Rad: 20201100010542  
Destino: 150 SUBDIRECCION DE ENERGIA  
ELECTRICA - Rem: GRUPO ENERGIA BOGO  
Folios: 2 Anexos: 2 FOLIOS 1 Copias: 0  
2020-02-18 12:08:52 Cód verif: 5ca49

Asunto: Respuesta consultas SE Río Córdoba 220 kV: Convocatoria UPME 10-2019 línea de transmisión Río Córdoba – Bonda 220 kV

**AMPLIACION DRUMMOND 220 KV**  
DISPOSICION FISICA  
PLANTA DETALLADA

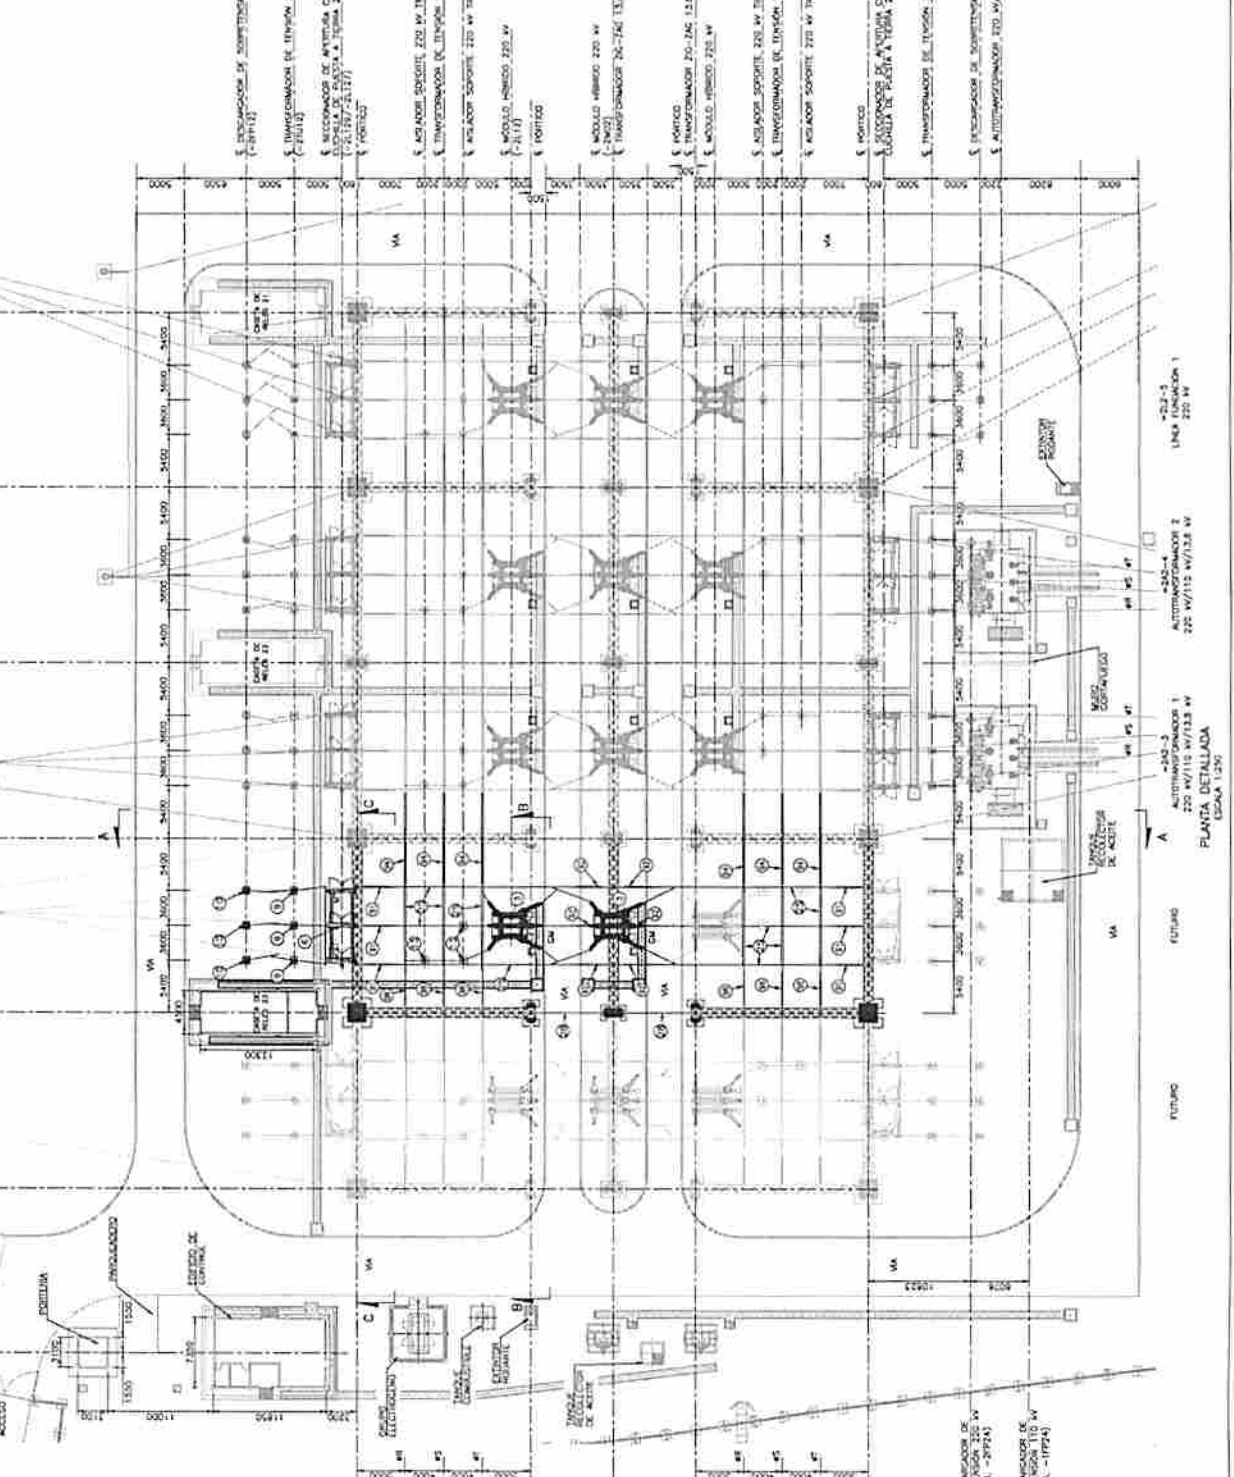
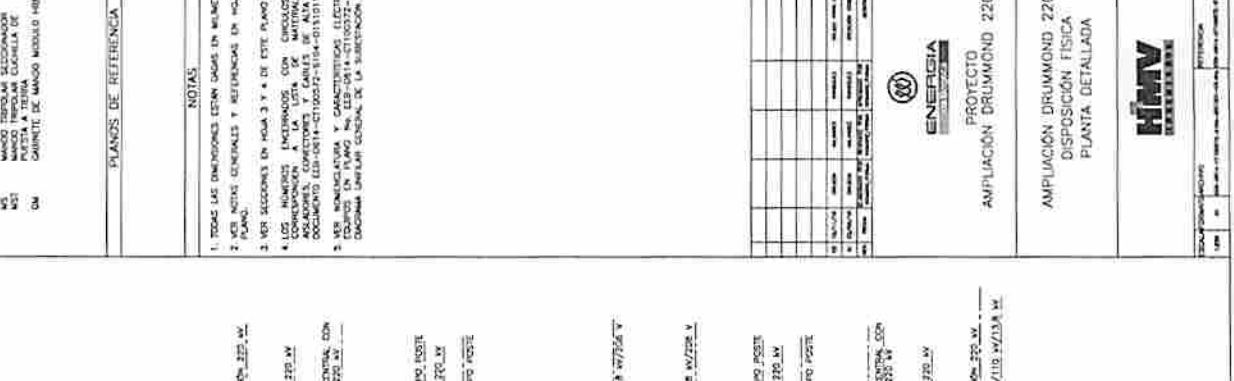
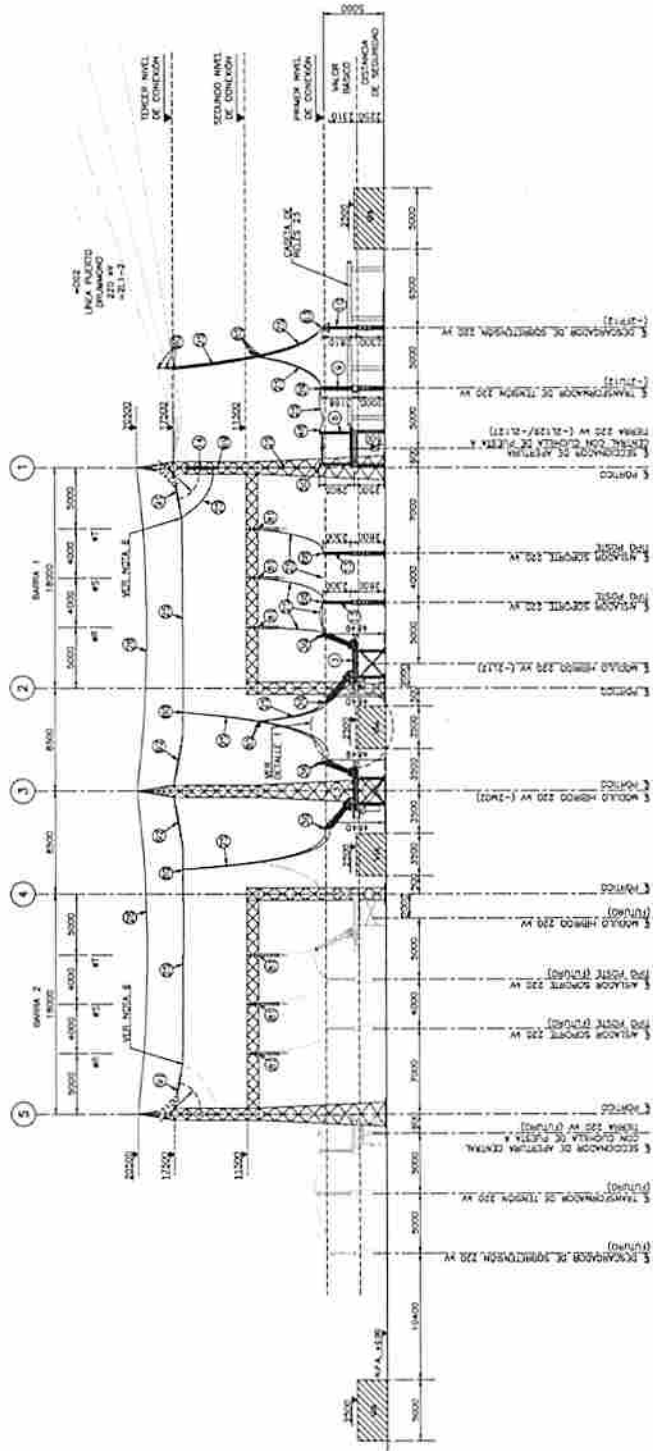
10. *Información Técnica GEB – Pág. 1- Reng. 4 a 6. En la carta presentada por GEB se menciona: "Se aclara que existe información que está relacionada con la conexión del usuario Drummond en el Diámetro D4 por el cual se amplió en 2/3 de diámetro la subestación, la misma se está reuniendo y se compartirá en comunicación adicional". Agradecemos que se nos comparta esta información.*

Respuesta: Se adjunta, se aclara que corresponde al diámetro D2.
